Verslag huishoudelijke elektrische installatie op laagspanning en zeer lage spanning

Referentie: **009-20261023-03**	Datum controle: **23/10/2026**
Keurder: **009**

Eigenaar:	**Onbekend**	EAN-code:	**541448820050742347**
Adres installatie:	**Vranksberg 47, 3040 - Huldenberg**	Nummer teller(s):	**1sag3100608712**
		Distributienetbeheerder installatie:	**Fluvius**
Datum uitvoering installatie:	☐ Vóór 01/10/1981 ☑ Tussen 01/10/1981 en 01/06/2020 ☐ Vanaf 01/06/2020		
Type:	☑ Wooneenheid ☐ Niet-huishoudelijk ☐ PV ☐ Batterij ☐ Laadpaal

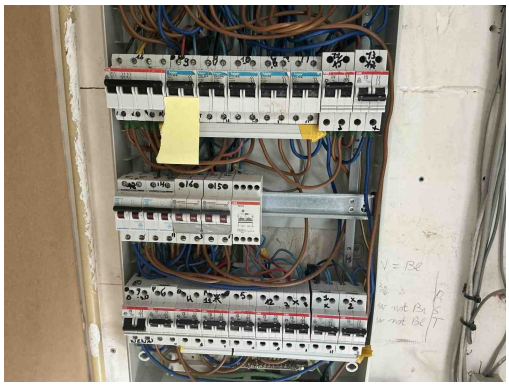
B17 - De voedingsspanning is niet op elk bord vermeld (Boek 1: 3.1.3.3).

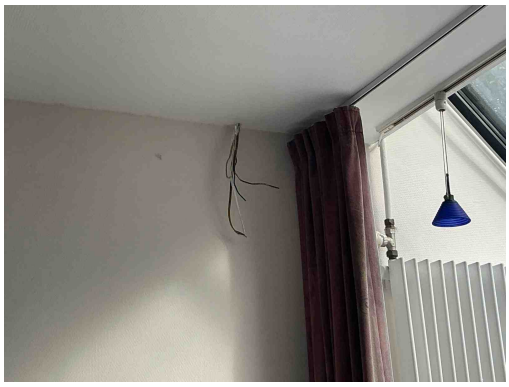
I01 - De waarde van de isolatieweerstand per kring dient tenminste 0,50 Mohm (1000 x Utest) te zijn (Boek 1: 6.4.5.1).
Opmerking: Zie foto, automaat die afstaan

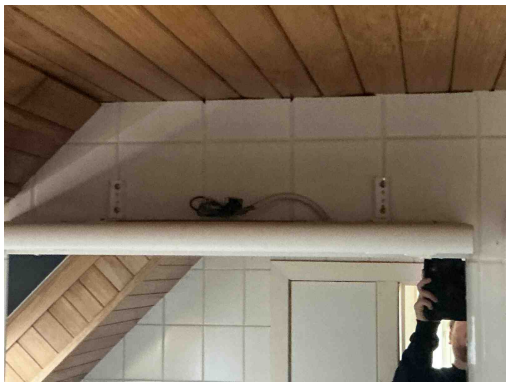
C28 - Niet gebruikte leidingen onder spanning zijn niet op een degelijke manier geïsoleerd of verwijderd (Boek 1: 4.2.1.1).

C21 - Het gebruik van geleiders van het type VOB, zonder bijkomende afscherming is niet toegestaan (Boek 1: 5.2.9.6).

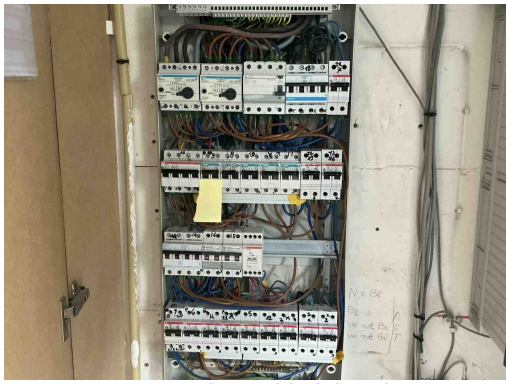
C26 - De verbindingen zijn niet gebeurd in borden, in aftakdozen, aan de klemmen van contactdozen, schakelaars of in de verlichtingstoestellen (Boek 1: 5.2.6.1).
